REACTIENOTA DOORFIETSRROUTE GROENEWOUD

Inloopavond: 8 mei 2025

d.d.: 12 mei 2025

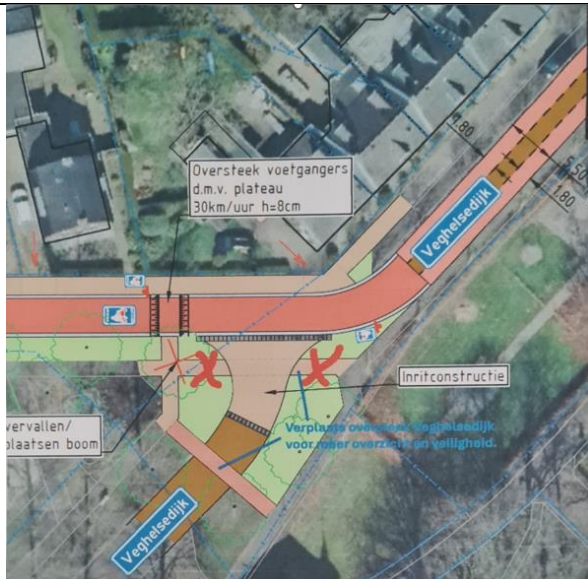
Verleg de hierboven afgebeelde “oversteek voor voetgangers d.m.v. plateau” enkel meters naar Groenewoud zodat de boom niet verplaatst of hoeft te vervallen (spaart kosten en bestaand groen. De bestrating voor het voetpad dient toch al aangepast te worden.

Verplaats de nieuw aan te leggen oversteek over de Veghelsdijk zoals boven aangegeven, op de plaats van het huidige plateau in de Veghelsdijk. Hierdoor ontstaat er meer overzicht en veiligheid voor de gebruikers.

Variant B heeft de voorkeur: bestaande plateaus verwijderen en vervangen door inritconstructies. Dit voor meer duidelijkheid en eenheid over het doorgaande fietspad tot aan de kruising St. Janstraat en Birgittinessenstraat voor alle weggebruikers.

Het voetpad is aangepast zodat de bestaande boom kan worden gehandhaafd.

We handhaven het voetpad zoals opgenomen in het ontwerp. Door dat het voetpad parallel aan Groenewoud loopt is er een directe relatie tussen de voetgangers en het verkeer dat gebruik maakt van Groenewoud.

Variant B wordt uitgevoerd.
